VORLAGE FÜR DIE GEMEINDEVERTRETUNG

Drucks.Nr. : 282 NEU (13.17)

Umgestaltung des Marktplatzes - Montmelianer Platz

Vorstellung der Varianten

Grundriss Blatt 15 der Präsentation

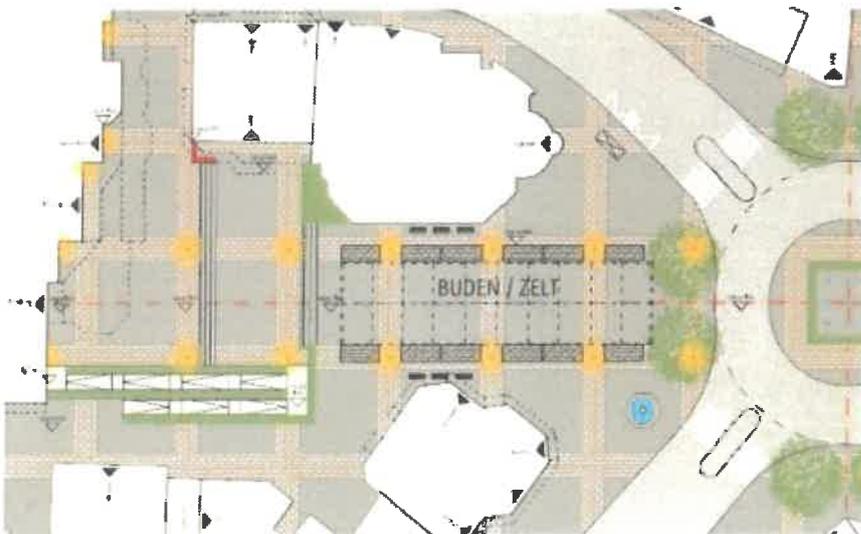
Variante 1 mit schmaler mittlerer Ebene (1,5 m – 2,0 m)	zusätzliche Argumente der Projektgruppe	Variante 2 mit breiterer mittlerer Ebene (4,0 m – 5,0 m)	zusätzliche Argumente der Projektgruppe
<p>+ wesentlich größere Nutzungsvielfalt im unteren Bereich der Treppe durch ein wesentlich größeres Flächenangebot, das sich auf die Aufenthaltsqualität auswirkt: + Möglichkeit, mit Hilfe des Brunnens eine Ruhezone zu schaffen</p>	<p>Zeltausgang direkt an Brunnen nicht optimal Das Wassergeräusch kann die Verkehrsgereusche nicht überdecken - Ruhezone wird vermutlich nicht angenommen</p>	<p>- eingeschränkte Nutzungsmöglichkeiten im unteren Bereich der Treppe durch Flächenreduzierung:</p>	<p>+ bei Versetzen des Brunnens von der Mittelachse weg in Richtung Reisebüro kein Unterschied bei Größe und Nutzungsmöglichkeiten zu Variante 1 + Ruhezone kann eher entstehen und wird eher angenommen, wenn der Brunnen nicht auf der Mittelachse direkt am Kreisel platziert wird und näher an der Gastronomie (Musik Café) anschließt</p>

<p>+ Treppe als kompaktes Nutzungsangebot bei Veranstaltungen und während der gesamten warmen Jahreszeit: Sitzangebot wirkungsvoll und angemessen konzentriert (keine Zerteilung)</p>	<p>Sicherheit und Barrieren - Begegnungsverkehr von Rollstühlen? Treppe wirkt wegen der Höhe massiv, optische Gestaltung nicht gefällig</p>	<p>- Zwischenplatz auf dem mittleren Niveau der Treppe mit eingeschränkter Nutzungsmöglichkeit und Aufenthaltsqualität durch Einhaltung von Sicherheitsflächen und Sicherungsanlagen der Treppe; die entstehende Unfallgefahr unterliegt einer separaten Abstimmung mit den Sicherheitsbehörden</p>	<p>+ Nutzungsvielfalt u.a. auch als Bühne • Auf der mittleren Ebene eingeschränkte, keine konkurrierenden Sitzmöglichkeiten zur unteren Ebene schaffen; wichtiger sind Sitzmöglichkeiten auf der unteren Ebene</p>
<p>+ Aufweitung des seitlichen Marktplatzes mit Gastronomieangebot</p>	<p>• Keine Gastronomie mehr vorhanden; unwahrscheinlich, dass welche etabliert wird Gastronomie im Durchgangsbereich eher ausgeschlossen Gastronomie im vorderen Platzbereich Richtung Kreisel und auf der oberen Ebene neben Bürgerhaus wichtiger; vorhandene Gastronomie stärken</p>	<p>Verlängerte Rampenanlage als erhebliche Einschränkung der Nutzungsvielfalt des seitlichen Marktplatzes mit der Folge einer ungewünschten Gassenbildung Vergrößerung des Platzangebotes auf der oberen Ebene vor dem Rathaus als Folge der linearen Verlängerung der Rampenanlage, die aber nun „sperriger“ wirkt</p>	<p>• Bei kürzerer Rampe (Variante 1) wären zwei Kehren erforderlich + Nur eine Kehre in der Rampenanlage erleichtert die Benutzbarkeit</p>

Variante 1 mit schmaler mittlerer Ebene (1,5 m– 2,0 m)	zusätzliche Argumente der Projektgruppe	Variante 2 mit breiterer mittlerer Ebene (4,0 m bis 5,0 m)	zusätzliche Argumente der Projektgruppe
		+ Variante 2 bietet grundsätzlich die Möglichkeit weniger Treppen als Variante 1. Siehe hierzu die Variante 1a mit verkürzter Rampe, die eine Reduzierung der Treppen in Verbindung mit der Verbesserung der Aufenthaltsqualität des seitlichen Platzes auf Podestniveau vorsieht.	+ siehe Punkt (1): längere Rampe mit nur einer Kehre ist benutzerfreundlicher und wird nicht so hoch (ca. 1,20 m)

Variante 1 mit schmäler mittlerer Ebene (1,5 m– 2,0 m)	zusätzliche Argumente der Projektgruppe	Variante 2 mit breiterer mittlerer Ebene (4,0 m bis 5,0 m)	zusätzliche Argumente der Projektgruppe
<p>+ Die kleine Platzanlage mit den vier Bäumen und dem mittigen Brunnen in der Achse von Rathaus und Kreisel könnte und sollte als historisches Element zukünftig die Mitte von Höchst bestimmen. Diese Wirkung kann nur mit Variante 1 erzielt werden und ist wesentlich für das Erscheinungsbild des Marktplatzes von Höchst.</p>		<p>- Der historische Brunnen ist ein zentrales Element des Marktplatzes und wird seiner Bedeutung in Randlage nicht gerecht und von daher kein angemessenes Pendant zum Kreisverkehrsplatz</p>	<p>+ Attraktivität des Marktbrunnens auch bei Versetzen in Richtung Reisebüro gegeben + Die angestrebte freie Blickachse und die Verbindung zwischen Kreisel und Rathaus/Bürgerhaus ist eher gegeben, wenn die Mittelachse frei bleibt.</p>

Die Anwesenden votierten aufgrund der vorgebrachten Argumente einstimmig für die Variante 2 mit breiterer mittlerer Ebene

In Bezug auf die Gestaltung der Rampe wird mit sechs von insgesamt acht Stimmen und zwei Gegenstimmen mehrheitlich für die längere Variante mit einer Kehre gestimmt.

Der Gemeindevertretung der Gemeinde Höchst i. Odw. wird empfohlen, der Empfehlung der Projektgruppe die Variante 2 mit breiterer mittlerer Ebene und längerer Rampe zu folgen.
